改善箇所説明図

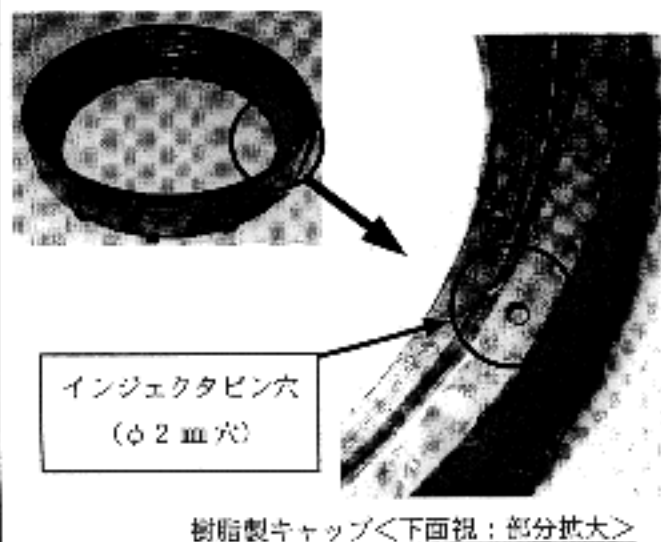
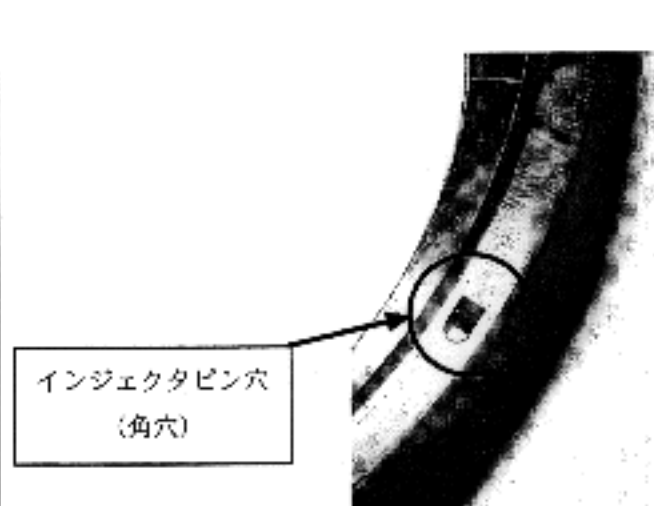
燃料装置の燃料タンクにおいて、燃料ポンプ・ゲージユニット等の付属部品を固定する樹脂製キャップの形状及び締付に不適切なものがあるため、このままの状態で使用を続けると、当該キャップに亀裂が生じ、最悪の場合、燃料漏れが発生するおそれがある。

改善の内容：全車両、キャップ対策品と交換する。

識別：左前ドアのドアチェック取付ボルト頭部に黄色ペイントを塗布する。
